## リコール届出一覧表

リコール届出日：令和6年3月7日

リコール届出番号	外-3775	リコール開始日	令和6年3月7日
届出者の氏名又は名称	フォルクスワーゲングループ ジャパン株式会社  代表取締役 マティアス シェーパース	製作国：ドイツ連邦共和国 製作者名：フォルクスワーゲン株式会社  問い合わせ先：フォルクスワーゲン カスタマーセンター (フリーダイヤル)0120-993-199 (アドレス) <a href="http://www.volkswagen.co.jp/">http://www.volkswagen.co.jp/</a>	
不具合の部位（部品名）	動力伝達装置（ドライブシャフト）		
基準不適合状態にあると認める構造、装置又は性能の状況及びその原因	ドライブシャフトにおいて、生産工場の組付作業指示が不適切であったため、ギヤボックスから動力を伝達する継ぎ手の締結ボルトが規定トルクで締め付けられていないものがある。そのため、締結ボルトが緩み、最悪の場合、ボルトがすべて脱落して車輪に動力が伝達できなくなることにより、走行不能になるおそれがある。		
改善措置の内容	全車両、当該ボルトを点検し、規定トルクで締め付けを行う。		
不具合件数	0件	事故の有無	なし
発見の動機	本社からの情報による。		
自動車使用者及び自動車特定整備事業者等に周知させるための措置	<ul style="list-style-type: none"> <li>・ 自動車使用者：ダイレクトメール、電話および電子メール等で通知する。</li> <li>・ 自動車特定整備事業者等：対象台数が少なく使用者の特定が可能のため日整連発行の機関誌に掲載しない。</li> <li>・ 弊社インターネットホームページに掲載する。</li> </ul>

## 改善箇所説明図

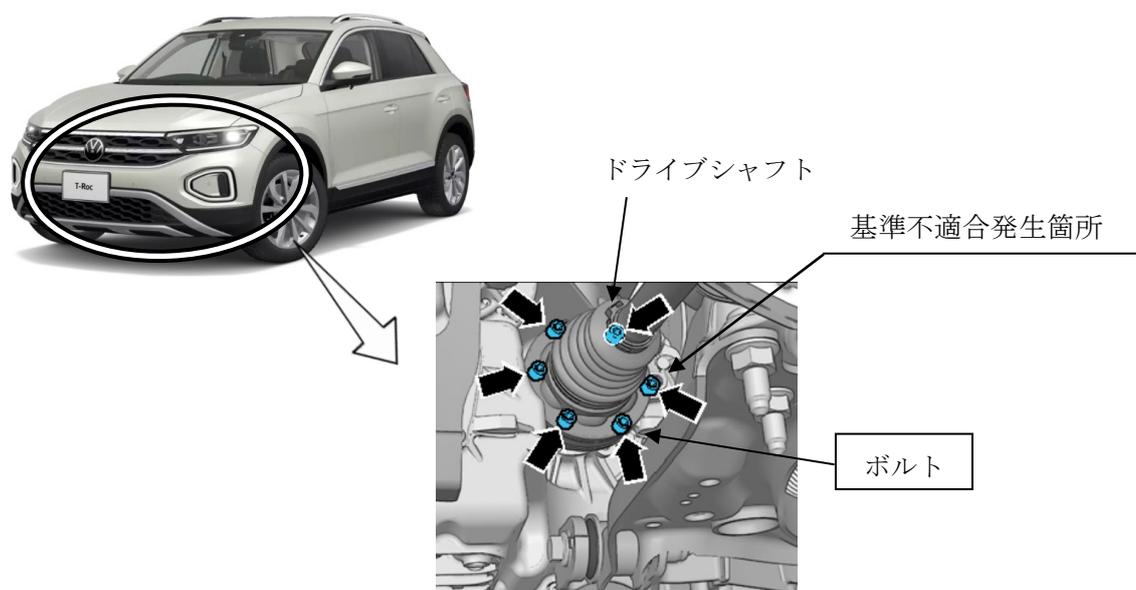
ドライブシャフトにおいて、生産工場の組付作業指示が不適切であったため、ギヤボックスから動力を伝達する継ぎ手の締結ボルトが規定トルクで締め付けられていないものがある。そのため、締結ボルトが緩み、最悪の場合、ボルトがすべて脱落して車輪に動力が伝達できなくなることにより、走行不能になるおそれがある。

全車両、当該ボルトを点検し、規定トルクで締め付けを行う。
